Dodatek č. 1

Příloha č. 1 – ZL č. 1 až 19

Stavba: Snížení energetické náročnosti školní kuchyně VOŠ, SŠ, ZŠ a MŠ Štefánikova -
stavební práce

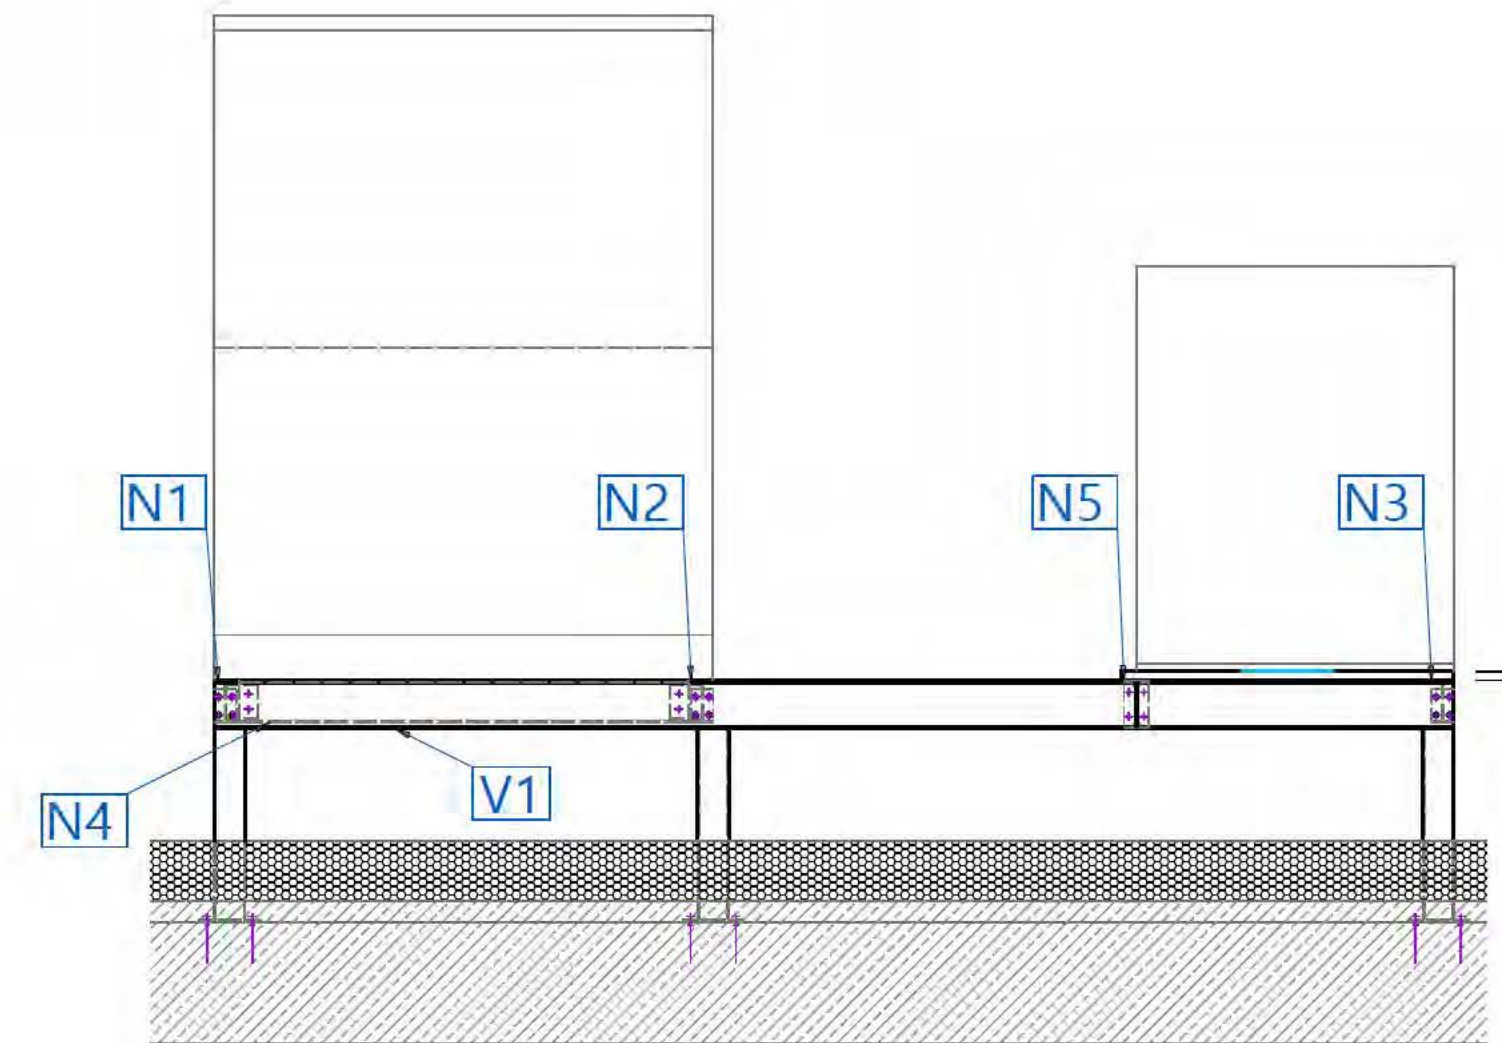
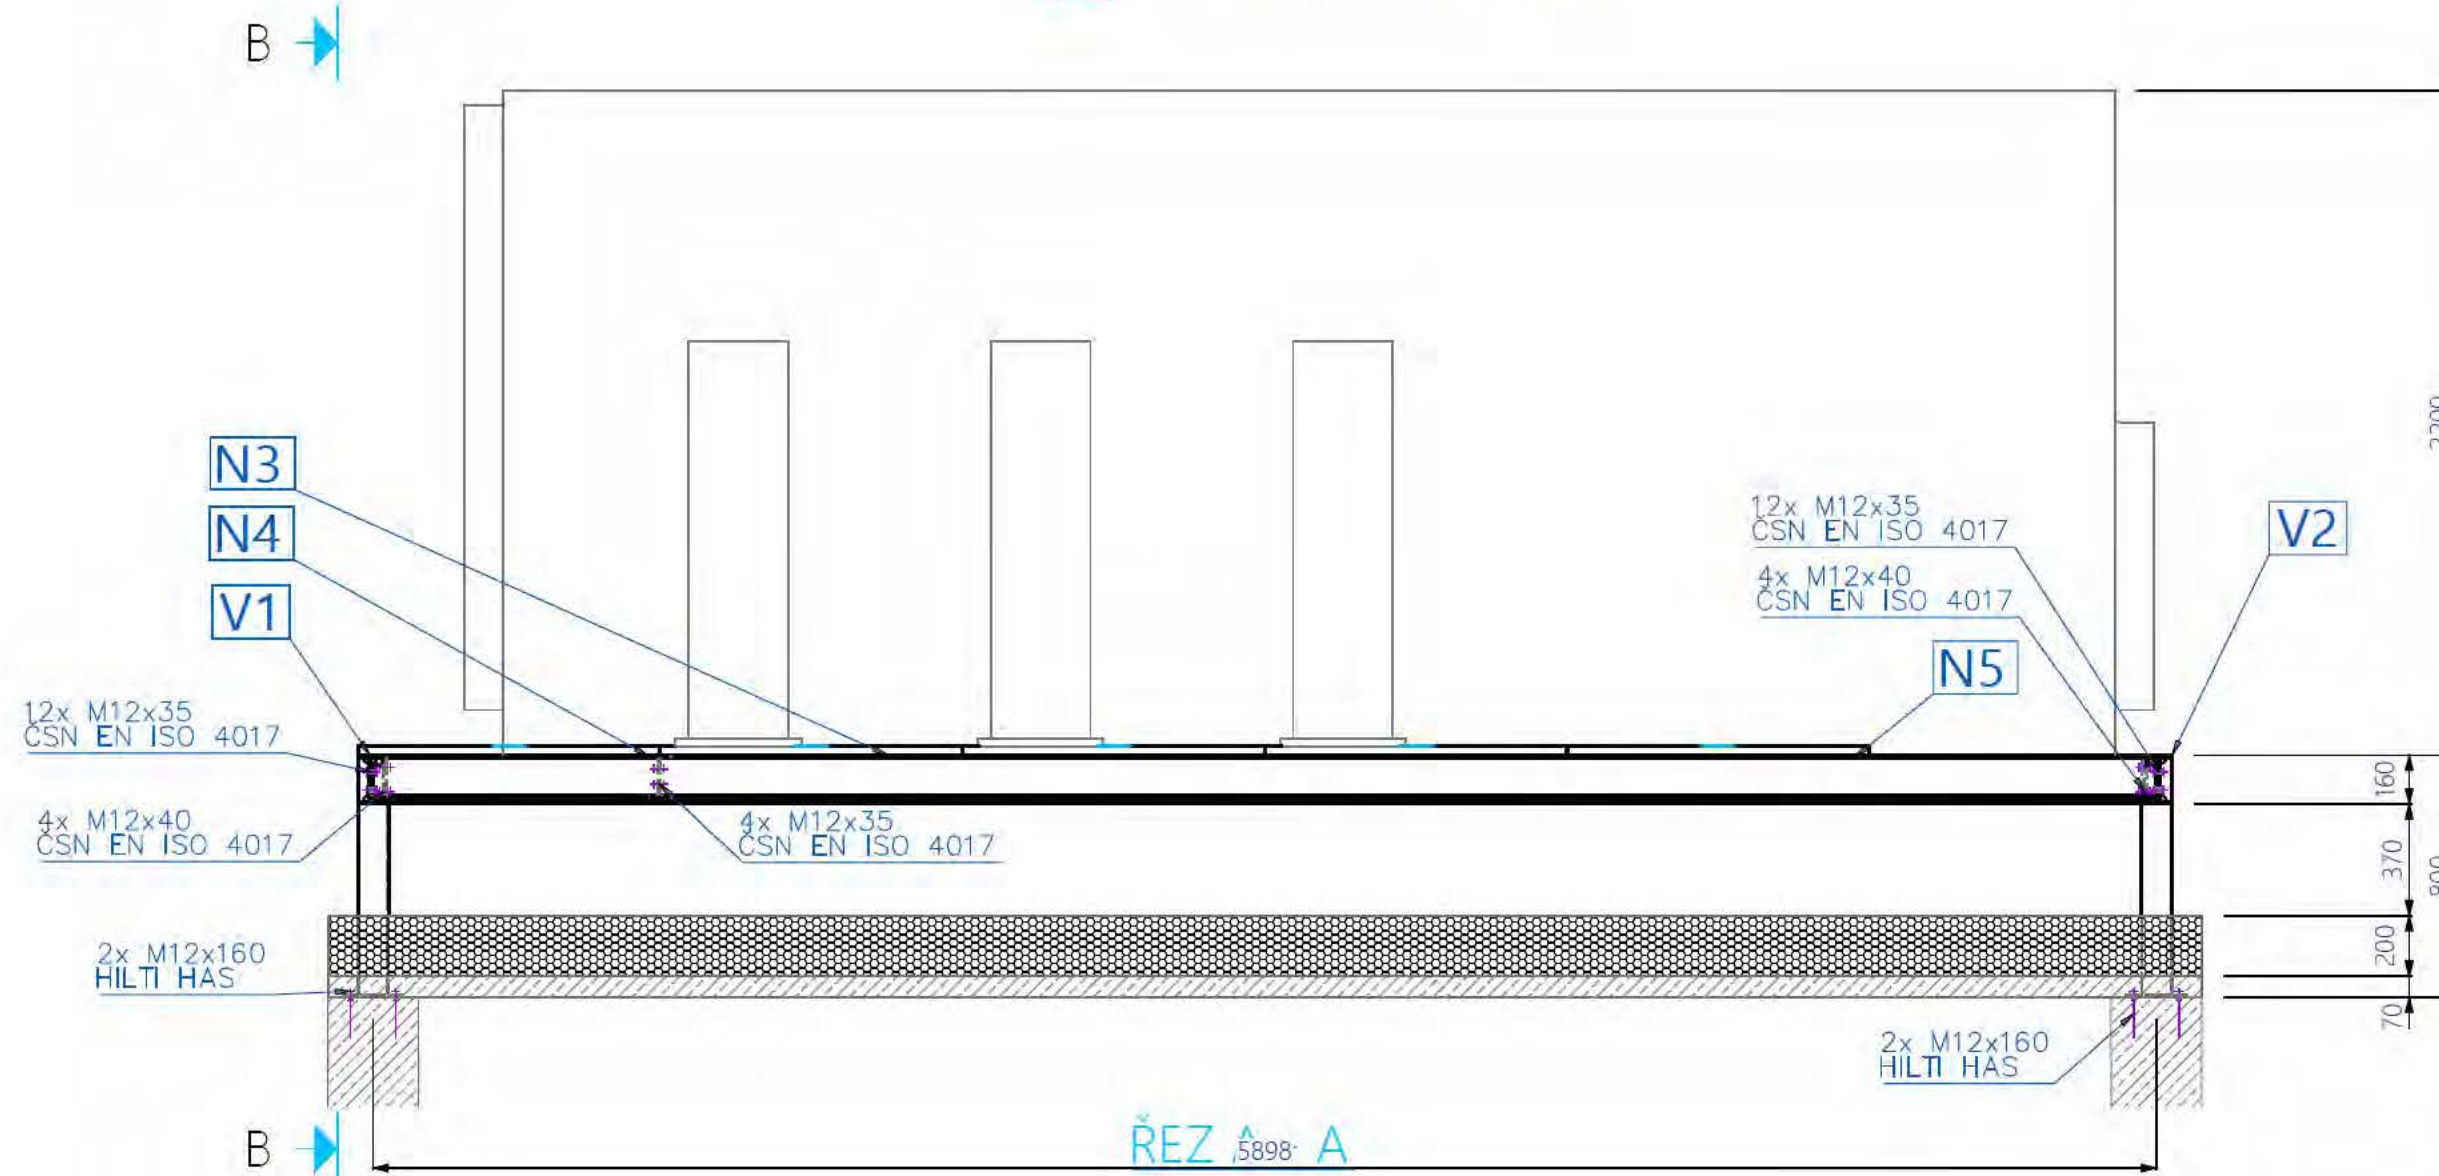
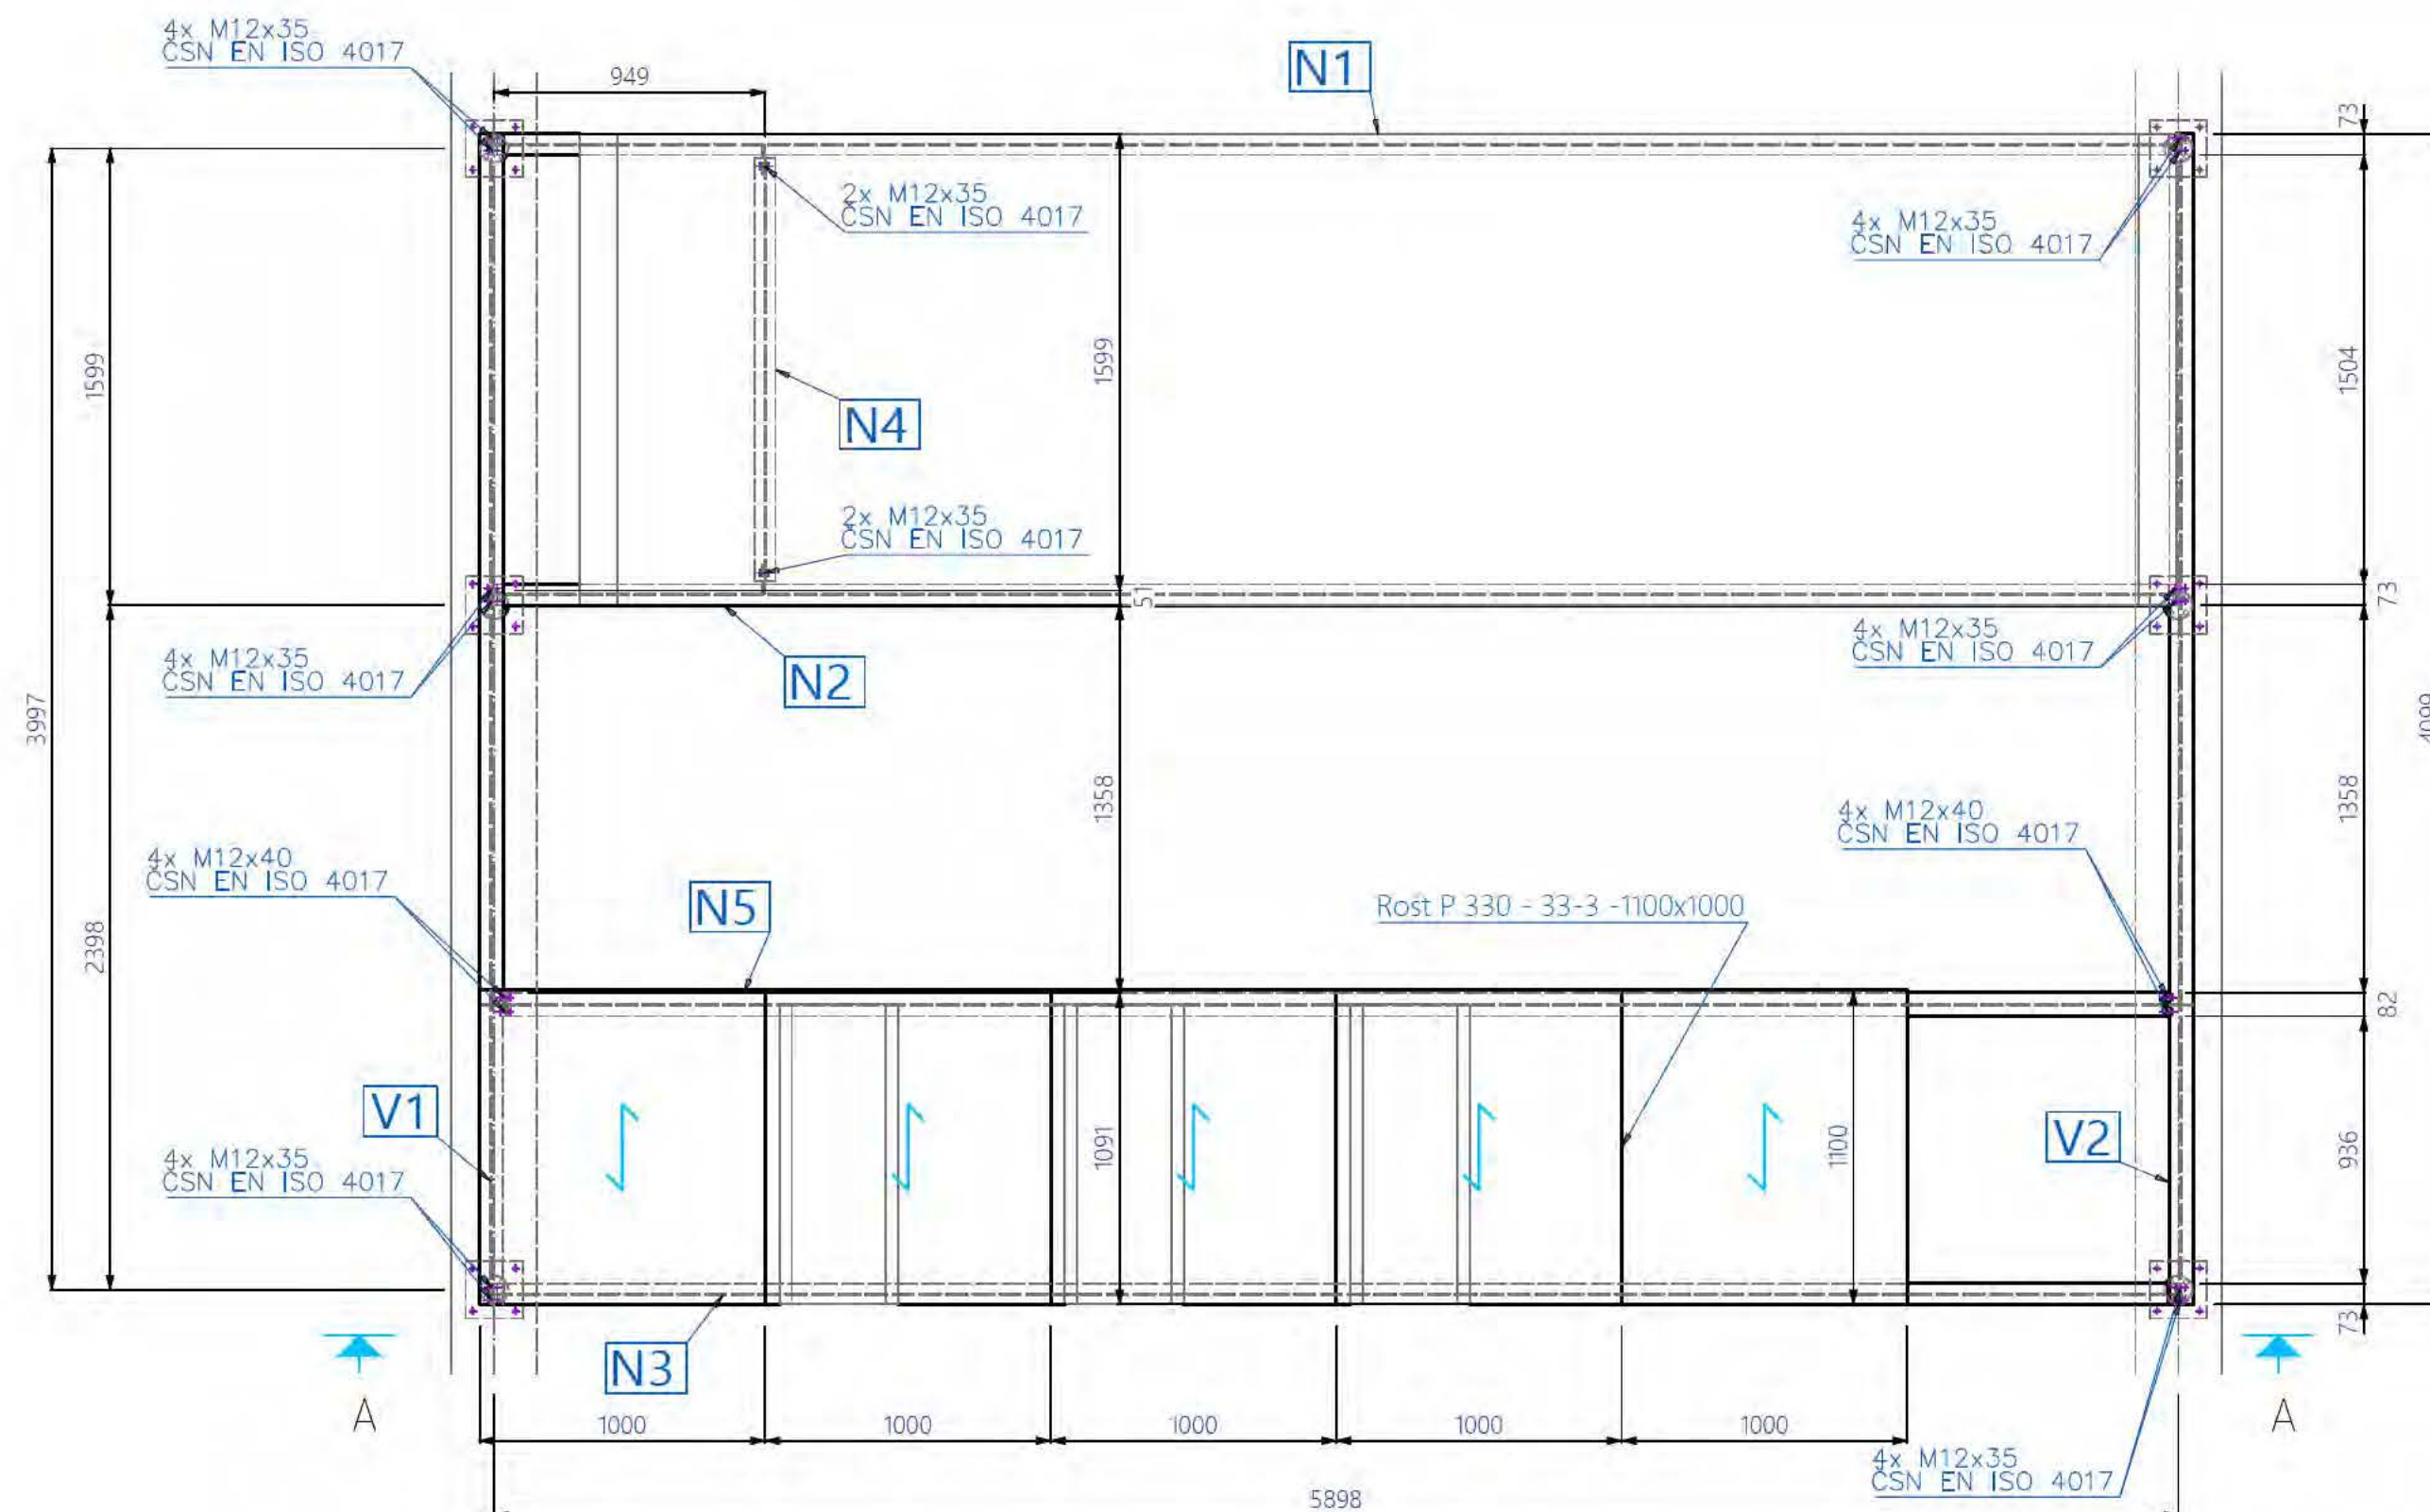
OZNÁMENÍ ZMĚNY OPŽP 2021 SC 1.1			číslo OZ: 017
Zhotovitel:	STYLBAU, s.r.o., Pardubická 118/79, Plačice, 500 04 Hradec Králové		
Investor:	VOŠ, SŠ, ZŠ a MŠ, Hradec Králové, Štefánikova 549/27, Moravské Předměstí, 500 11 Hradec Králové	Datum: 2.12.2025	
Název akce: „Snížení energetické náročnosti školní kuchyně VOŠ, SŠ, ZŠ a MŠ Štefánikova – stavební práce“			
Způsob odeslání / předání datum:	e-mailem X		osobně
Odkazy na specifikaci:			
na výkresy:			
na rozpočtové podklady:	příloha č.1 -ZL17 rozpočet		
na jinou část smlouvy:			
Předmět změny:	Zámečnické konstrukce		
Popis a zdůvodnění změny:	Po provedení sond a zjištění kotvicích bodů ve skladbě stávajícího střešního souvrství je třeba upravit ocelovou konstrukci pod VZT jednotku a chlazení. Z tohoto důvodu dochází ke zvětšení konstrukce a navýšení hmotnosti.		
Počet připojených listů specifikací:	Počet připojených výkresů: 1		
Důvod vícepráce / méněpráce:

Zde jednoznačně uvést vazbu na zákon 134/2016 o zadávání veřejných zakázek. Zvláště pak § 222, změna závazku ze smlouvy na veřejnou zakázku.			
odstavec 4, § 222	odstavec 5, § 222	odstavec 6, § 222 X	odstavec 7, § 222
Oznámení vydává:			
Stanovisko technického dozoru stavby: SOUHLASÍM			
Stanovisko projektanta stavby: SOUHLASÍM			
Stanovisko energetického specialisty: NERELEVANTNÍ			
Příloha: výkres ocel.konstrukce

ZMĚNOVÝ LIST OPŽP 2021+		číslo ZL: 017
Zhotovitel:	STYLBAU, s.r.o., Pardubická 118/79, Plačice, 500 04 Hradec Králové	
Změnový list vystavil:	Jiří Suchánek	
Datum:	02.12.2025	
Podepsaní zmocněnci potvrzují v souladu se Smlouvou o dílo tuto změnu rozsahu díla:		
Předmět změny:	Zámečnické konstrukce	
Popis a zdůvodnění změny:	Po provedení sond a zjištění kotvicích bodů ve skladbě stávajícího střešního souvrství je třeba upravit ocelovou konstrukci pod VZT jednotku a chlazení. Z tohoto důvodu dochází ke zvětšení konstrukce a navýšení hmotnosti.	
Počet připojených listů specifikací: 0	Počet připojených výkresů: 1	
Cena méněprací bez DPH: 0,00 Kč	Cena víceprací bez DPH: 16 100,00 Kč	
Výsledná cena změny bez DPH: 16 100,00 Kč	Nově sjednaná lhůta dokončení díla: -	
Veškeré práce budou splňovat podmínky smlouvy o dílo a budou provedeny ve stejné úrovni co do jakosti materiálů, provedení apod. tak, jak požaduje nebo předpokládá Dokumentace zakázky pro celé dílo.
